Вопросы к Пятнице — этап 4, ПЗУ (7 моделей IFC)

Папка: **ЖД станция / Работа над ошибками / Пятница**. Модели сверены с ПД **Раздел ПД №4 Подраздел №1 Часть №1 ИЛО1.1 (Парк_ПЗУ)(1439_2025_4).pdf**, **Раздел ПД №4 Подраздел №2 Часть №1 ИЛО2.1 (СП_ПЗУ)(1439_2025_4).pdf** (+ DXF ИЛО1.1, ИЛО2.1) и РД **21_1439_2025_4-ГП.ДП (Парк) 26.09.24.pdf**, **24_1439_2025_4-ГП.СП (Стрелки) 26.09.24.pdf**. Проверено: отметки (точечные, проектные горизонтали, 0.000 зданий, уклоны), посадка зданий, бортовой камень, состав слоёв, атрибуты, структура, цвета.

Тип 1 по ПД и атрибуты слоёв в модели Ч6 (те же значения в Ч1, Ч2, Ч5, Ч7).

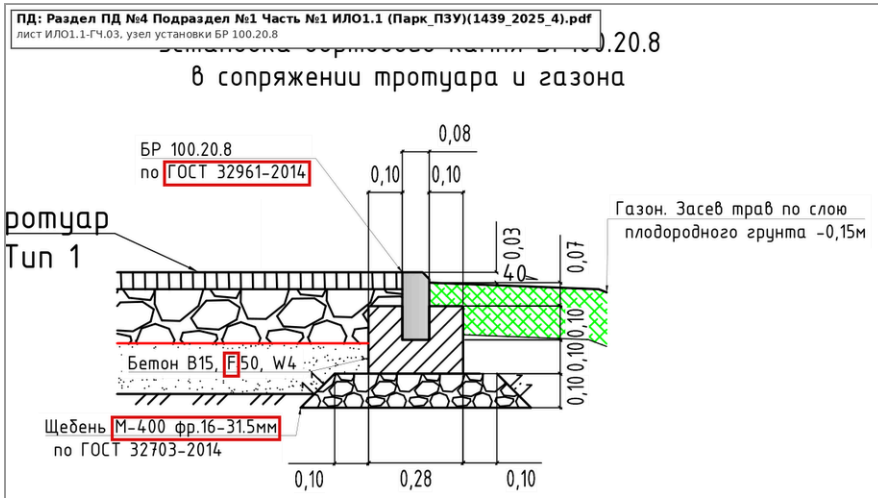
4. **Атрибуты по материалам не соответствуют ПД и ВОР** (одинаково во всех пяти моделях):
   - покрытие: «битум БНД 70/100, ГОСТ 33133-2014» → по ПД битум **PG 64-22, ГОСТ Р 58400.1-2019**; вместо «подгрунтовки битумом» по ПД розлив битумной эмульсии ЭБДК-Б (ГОСТ Р 58952.1-2020);

- основание: «щебёночно-гравийно-песчаное С4», материал «щебень фр. 31,5–63» → по ПД **щебень М600 фр. 16–31,5 мм, ГОСТ 32703-2014**; опечатка «песчанное»;

- песок: в имени «очень мелкий», в материале «Песок мелкий» → по ПД **песок очень мелкий, Кф > 1 м/сут, ГОСТ 32824-2014**;
   - бортовой камень: в имени ГОСТ 32961-2014, в «Обозначении стандарта» ГОСТ 6663-91;

Набор (Pset)	Свойство	Значение
Элемент	Класс IFC	IFCBUILDINGELEMENTPROXY
Элемент	Name	$ (пусто)
EIR SEZ ALAB...	Марка	А5Вл
EIR SEZ ALAB...	Обозначение стандарта	ГОСТ Р 58406.2-2020, ГОСТ 33133-2014 **по ПД: ГОСТ Р 58406.2-2020, ГОСТ Р 58400.1-2019**
EIR SEZ ALAB...	Толщина	0.05
EIR SEZ ALAB...	Объем	3.602
EIR SEZ ALAB...	Тип конструкции	Покрытие
EIR SEZ ALAB...	Площадь	72
EIR SEZ ALAB...	Уровень	Этаж 01
EIR SEZ ALAB...	Шифр проекта	4.3.1. 1439-2025-4-ИЛО2.1 **по тому «Раздел 4, Подраздел 2, Часть 1 ИЛО2.1» должно быть 4.2.1**
EIR SEZ ALAB...	Имя	Покрытие асфальтобетонное А5Вл с подгрунтовкой битумом БНД ... **по ПД: розлив битумной эмульсии ЭБДК-Б (ГОСТ Р 58952.1-2020), а не «подгрунтовка битумом»**
EIR SEZ ALAB...	Материал	Асфальтобетон А5Вл, битум БНД 70/100 **по ПД: асфальтобетон А5Вл на битуме PG 64-22 (ГОСТ Р 58406.2-2020, ГОСТ Р 58400.1-2019)**

Набор (Pset)	Свойство	Значение
Элемент	Класс IFC	IFCBUILDINGELEMENTPROXY
Элемент	Name	$ (пусто)
EIR SEZ ALAB...	Марка	М600
EIR SEZ ALAB...	Обозначение стандарта	ГОСТ 32703-2014
EIR SEZ ALAB...	Толщина	0.16
EIR SEZ ALAB...	Объем	7.509
EIR SEZ ALAB...	Тип конструкции	Основание
EIR SEZ ALAB...	Площадь	46.938
EIR SEZ ALAB...	Уровень	Этаж 01
EIR SEZ ALAB...	Шифр проекта	4.3.1. 1439-2025-4-ИЛО2.1
EIR SEZ ALAB...	Имя	Основание щебеночно-гравийно-песчанное С4 М600 h-0.16м **по ПД: «щебень», а не щебёночно-гравийно-песчаная смесь С4; опечатка «песчанное»**
EIR SEZ ALAB...	Материал	Щебень фракции 31.5-63 мм М600 **по ПД: щебень М600 фр. 16-31,5 мм по ГОСТ 32703-2014**

EIR SEZ ALAB…	Шифр проекта	4.3.1. 1439-2025-4-ИЛО2.1
EIR SEZ ALAB…	Имя	Слой подстилающий из песка очень мелкого h-0.15м
EIR SEZ ALAB…	Материал	Песок мелкий **по ПД: песок очень мелкий, Кф > 1 м/сут, ГОСТ 32824-2014**

Шифр проекта по всем 7 моделям.

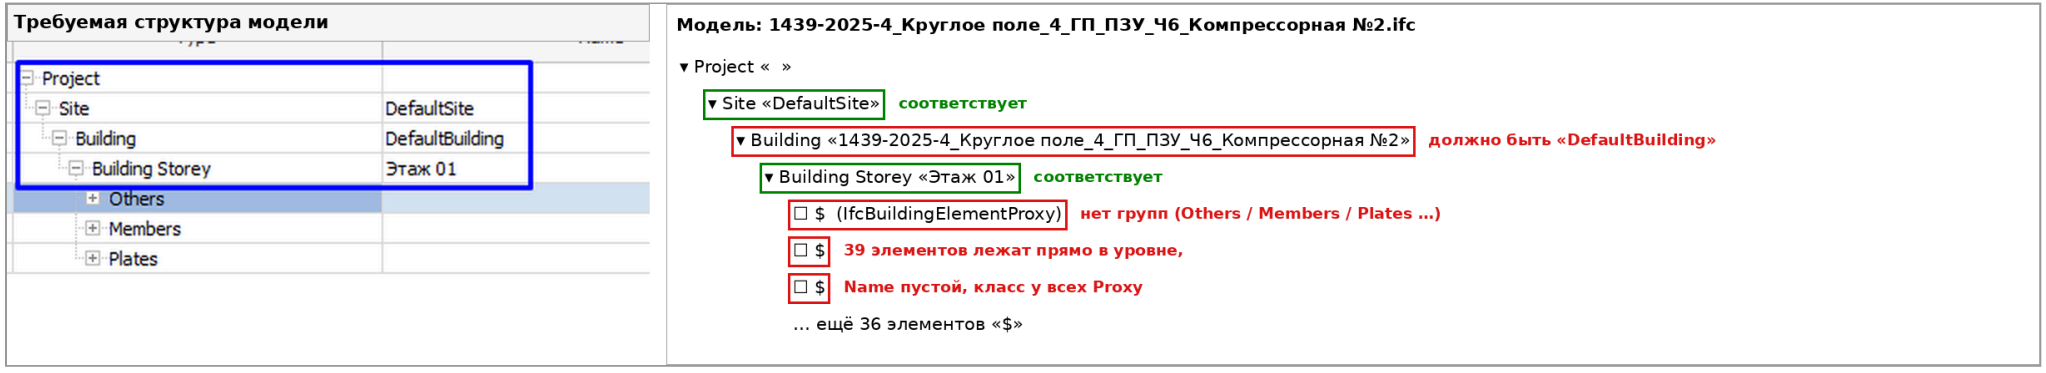
6. **Атрибут «Шифр проекта»** не соответствует номеру тома: Ч5, Ч6 — «4.3.1», должно быть 4.2.1 (Раздел 4, Подраздел 2, Часть 1 ИЛО2.1); Ч7 — «1439-2025-3-ИЛО2.1-02» (этап 3 и другой формат).

Файл модели	Шифр проекта в модели	Должно быть (по тому ПД)
1439-2025-4_Круглое поле_4_ГП_ПЗУ_Ч1_Компрессорная №4.ifc	4.1.1. 1439-2025-4-ИЛО1.1	4.1.1. 1439-2025-4-ИЛО1.1
1439-2025-4_Круглое поле_4_ГП_ПЗУ_Ч2_Компрессорная №6.ifc	4.1.1. 1439-2025-4-ИЛО1.1	4.1.1. 1439-2025-4-ИЛО1.1
1439-2025-4_Круглое поле_4_ГП_ПЗУ_Ч3_Площадка водоподготовки.ifc	4.1.1. 1439-2025-4-ИЛО1.1	нет ПД в составе материалов
1439-2025-4_Круглое поле_4_ГП_ПЗУ_Ч4_Площадка ЛОС.ifc	4.1.1. 1439-2025-4-ИЛО1.1	нет ПД в составе материалов
1439-2025-4_Круглое поле_4_ГП_ПЗУ_Ч5_Компрессорная №1.ifc	4.3.1. 1439-2025-4-ИЛО2.1	4.2.1. 1439-2025-4-ИЛО2.1
1439-2025-4_Круглое поле_4_ГП_ПЗУ_Ч6_Компрессорная №2.ifc	4.3.1. 1439-2025-4-ИЛО2.1	4.2.1. 1439-2025-4-ИЛО2.1
1439-2025-4_Круглое поле_4_ГП_ПЗУ_Ч7_Компрессорная №3.ifc	1439-2025-3-ИЛО2.1-02	4.2.1. 1439-2025-4-ИЛО2.1

1439-2025-4_Круглое поле_4_ГП_ПЗУ_Ч1_Компрессорная №4.ifc

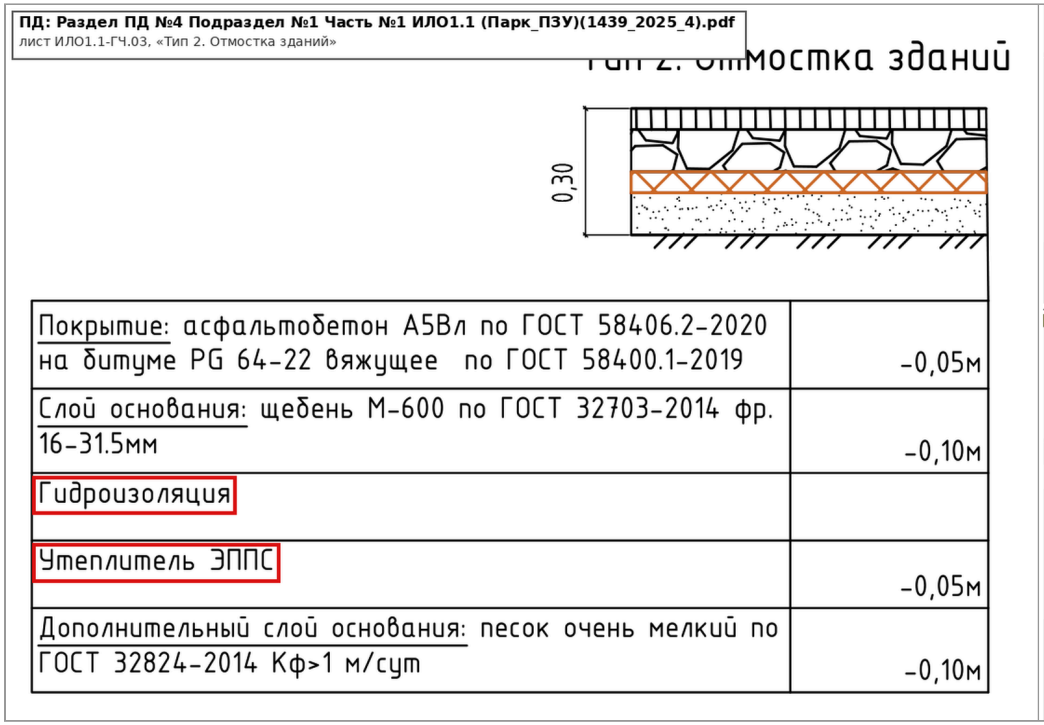
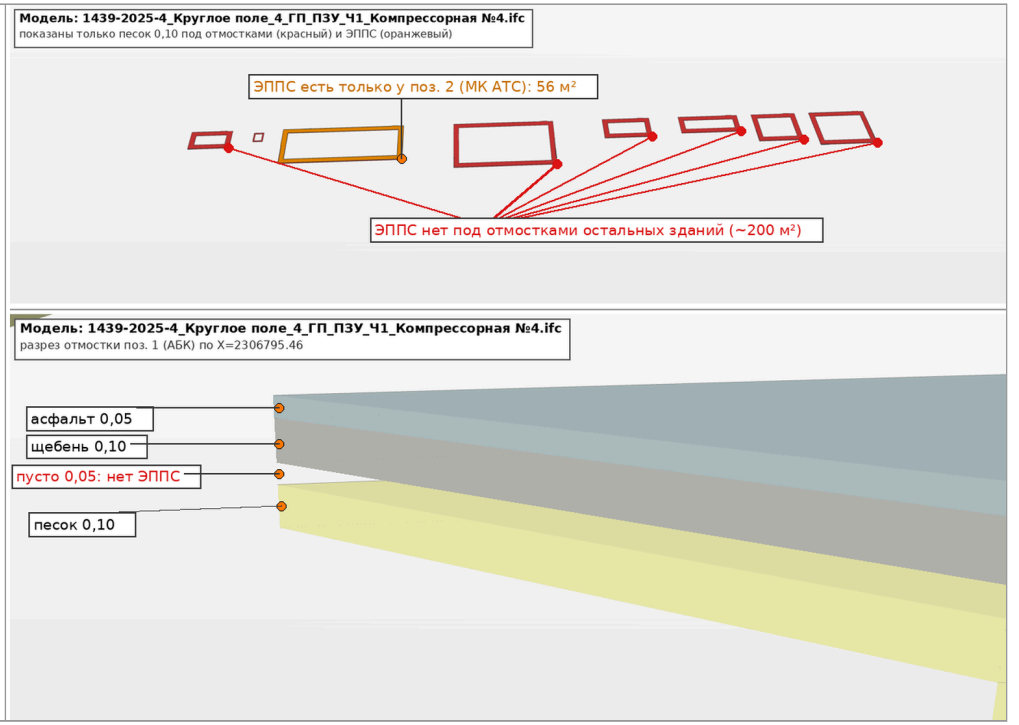
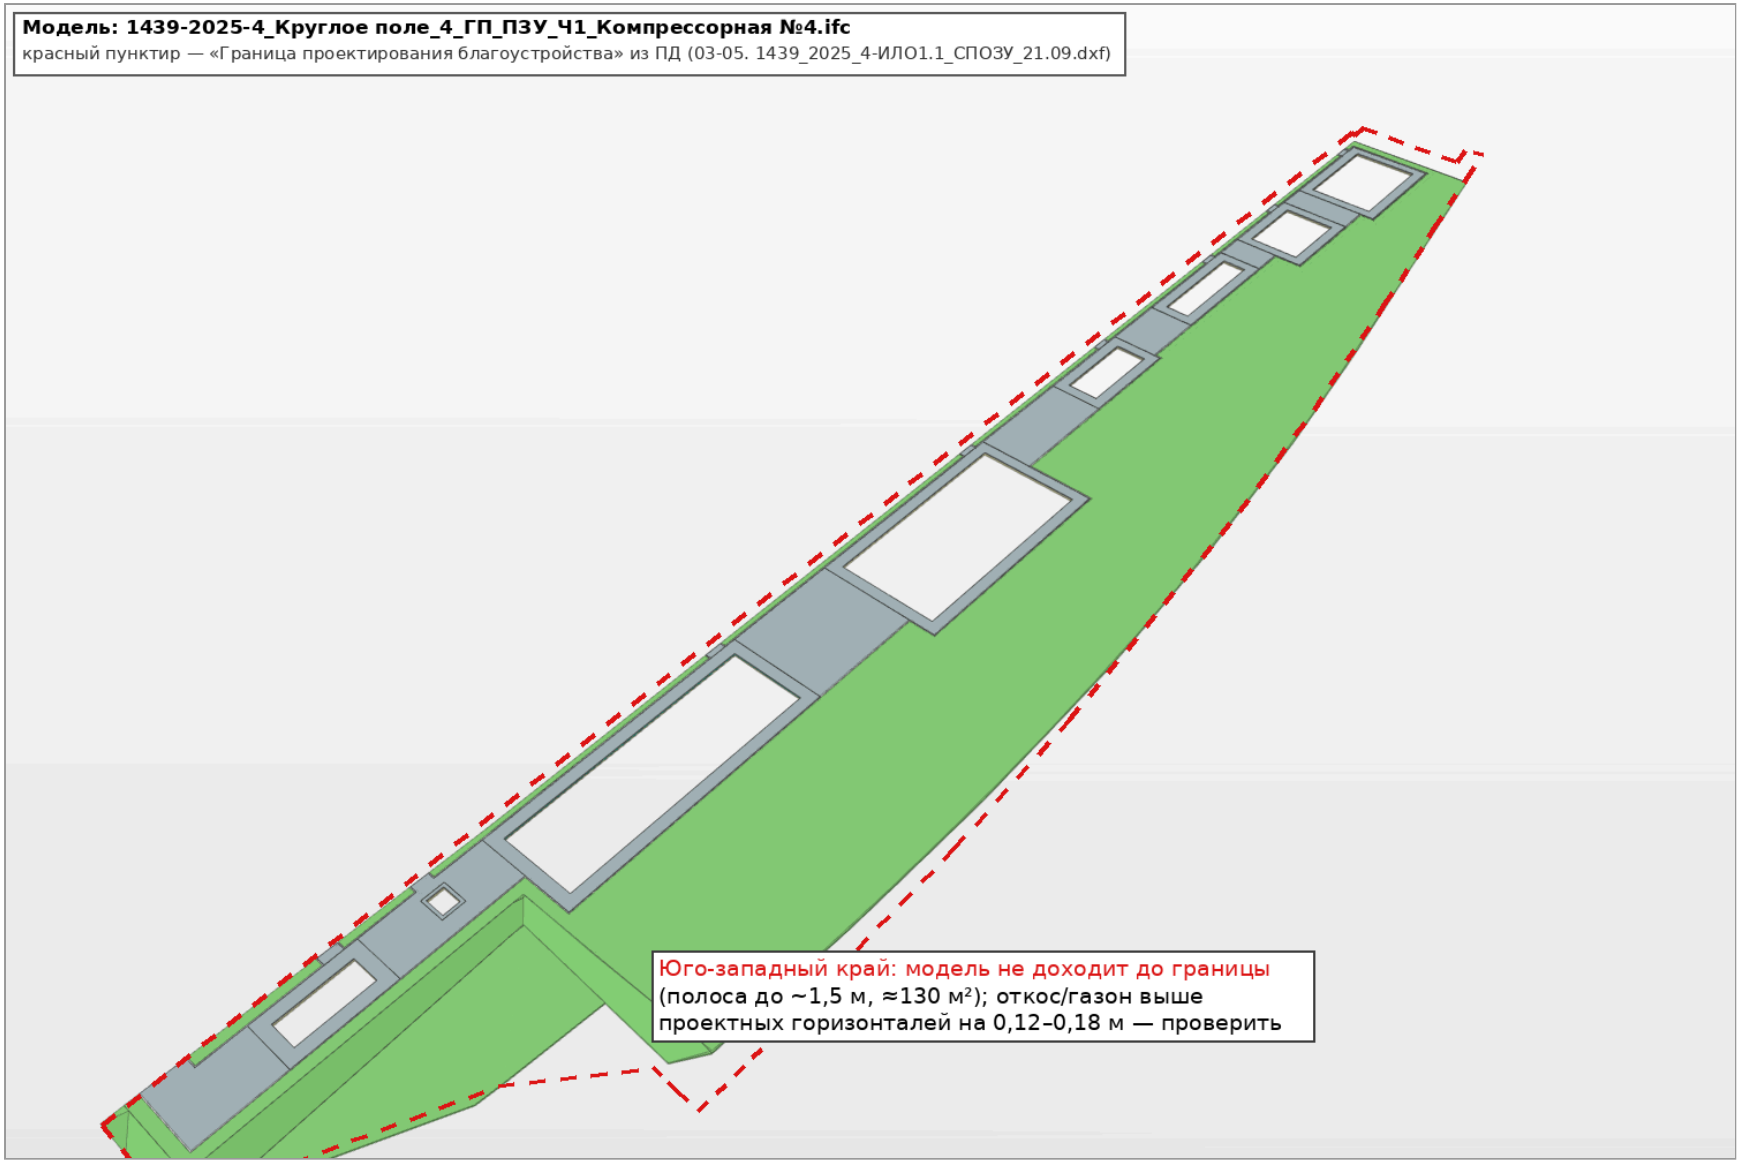
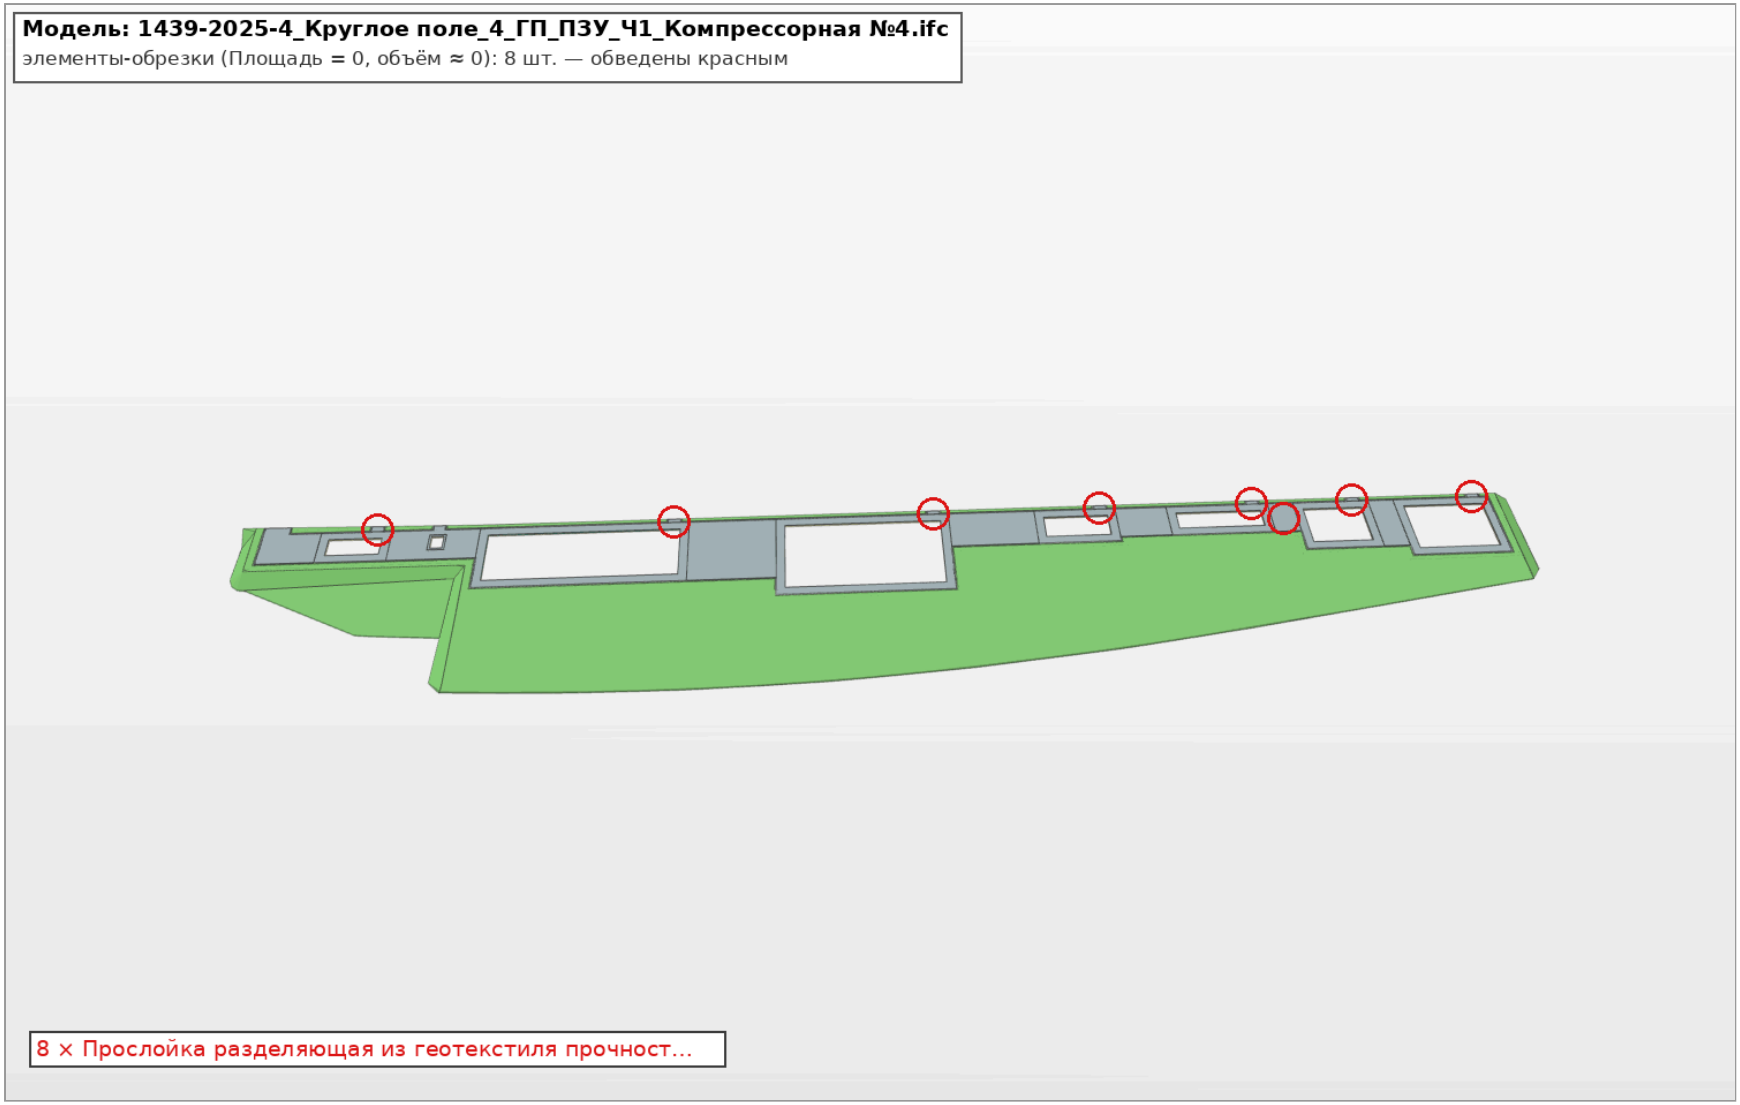
1. **Отмостка «Тип 2» без утеплителя.** ЭППС смоделирован только у поз. 2 (МК АТС) — 56 м² из ~258 м² отмосток. У остальных зданий между щебнем и песком пустой зазор 0,05 м. Гидроизоляции нет нигде.
2. 8 элементов-обрезков геотекстиля (Площадь = 0, объём ≈ 0) — удалить.
3. Юго-западный край: модель не доходит до границы благоустройства (полоса до ~1,5 м, ≈130 м²), откос/газон местами выше проектных горизонталей на 0,12–0,18 м — проверить.
4. Остальной рельеф и посадка всех 8 зданий соответствуют ПД/РД (±0,02 м).

Модель: 1439-2025-4_Круглое поле_4_ГП_ПЗУ_Ч1_Компрессорная №4.ifc
красный пунктир — «Граница проектирования благоустройства» из ПД (03-05. 1439_2025_4-ИЛО1.1_СПОЗУ_21.09.dxf)
Юго-западный край: модель не доходит до границы (полоса до ~1,5 м, ≈130 м²); откос/газон выше проектных горизонталей на 0,12–0,18 м — проверить

1439-2025-4_Круглое поле_4_ГП_ПЗУ_Ч2_Компрессорная №6.ifc

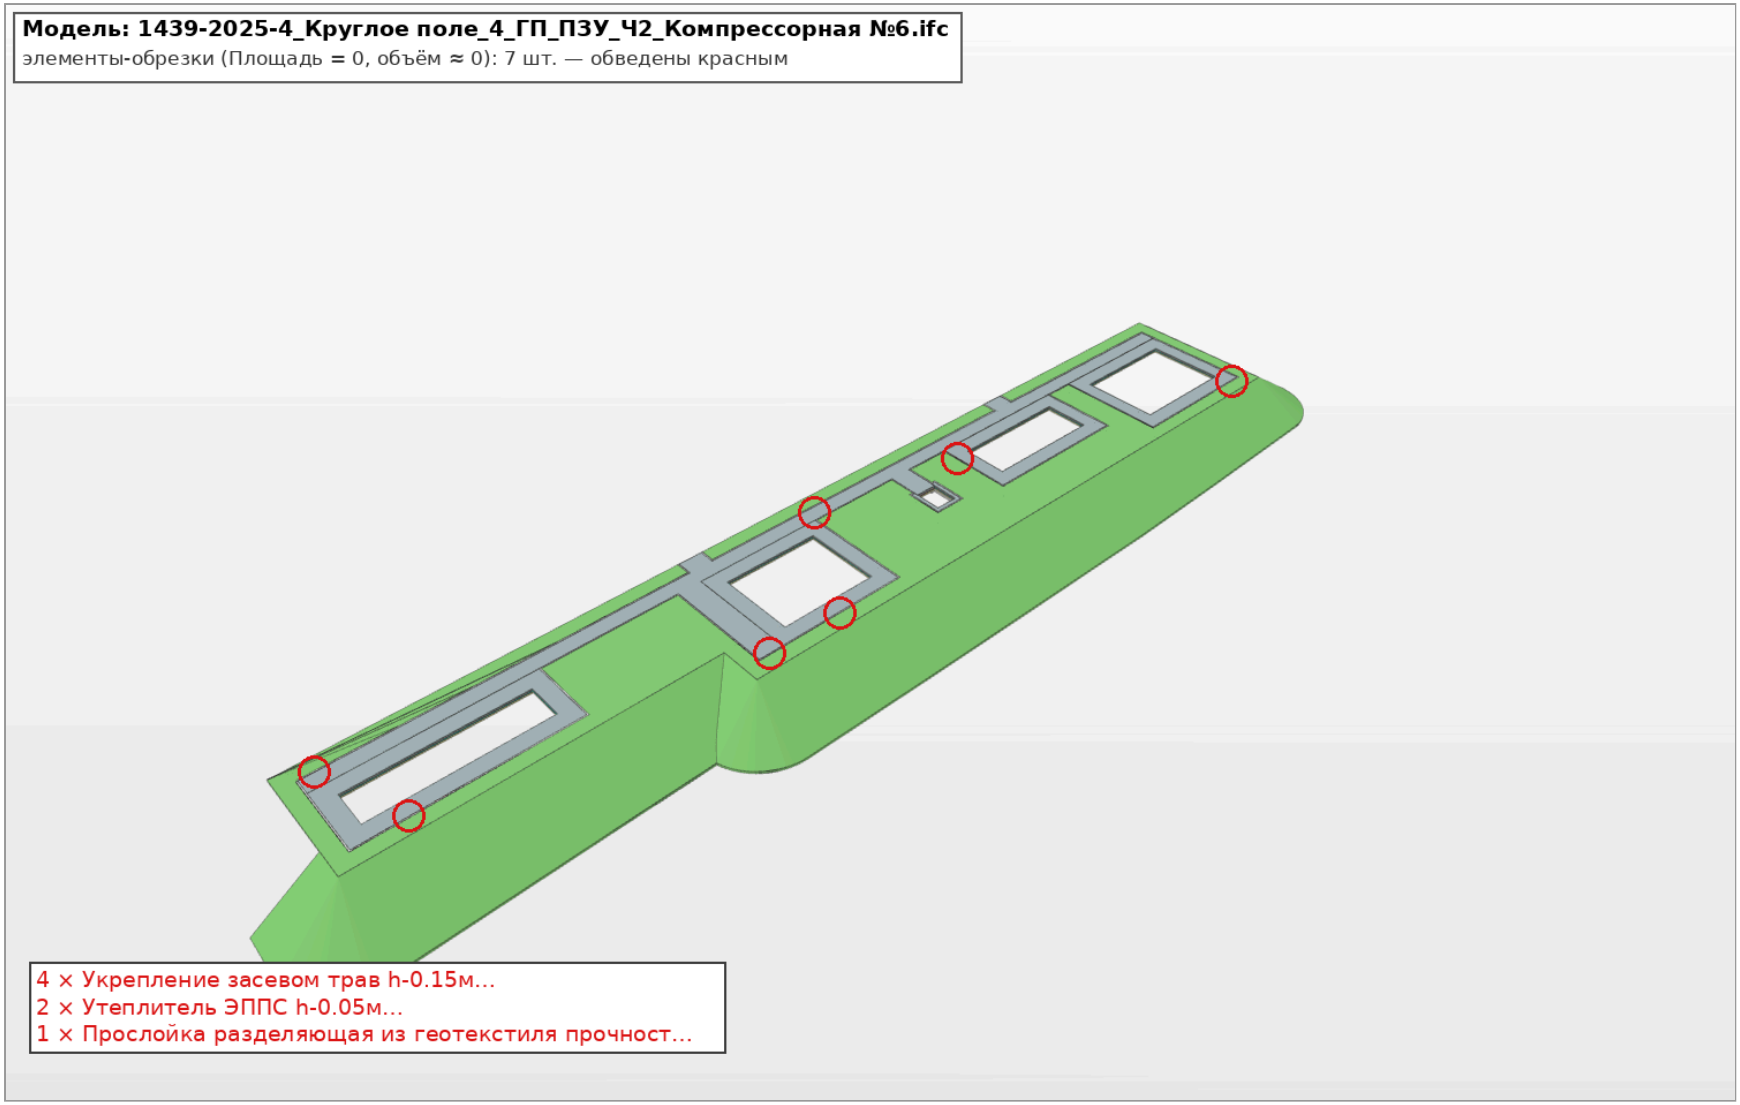
1. 7 элементов-обрезков (4 газона, 2 ЭППС, 1 геотекстиль) — удалить.
2. Рельеф, отметки, посадка зданий соответствуют ПД (±0,05 м).
